改善箇所説明図

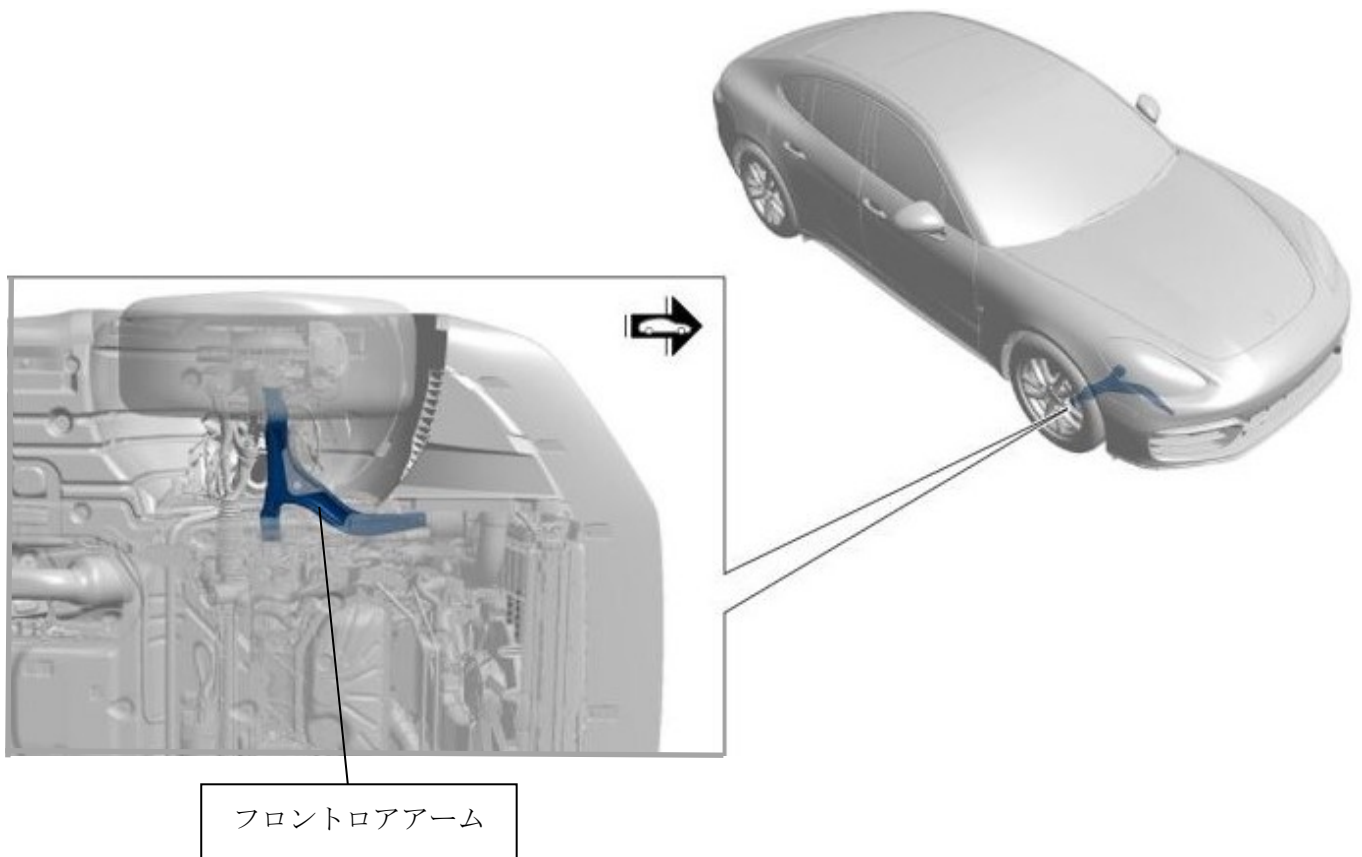
基準不適合発生箇所

緩衝装置において、右側フロントロアアームの鍛造加工が不適切なため、強度が不足しているものがある。そのため、当該ロアアームが走行中に破損し、最悪の場合、ハンドル操作が正常に行えなくなるおそれがある。

改善措置の内容

全車両、右側フロントロアアームを良品に交換する。また、交換後アライメント調整等を行う。

識別： 改善済車両には車台番号打刻の右側に黄色ペイントを塗布する。
